2020年10月

尊敬的客户

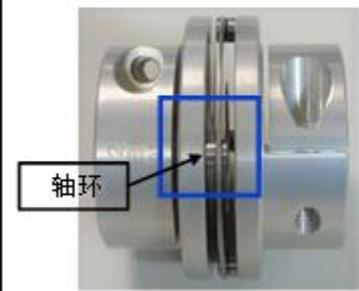
【变更内容】
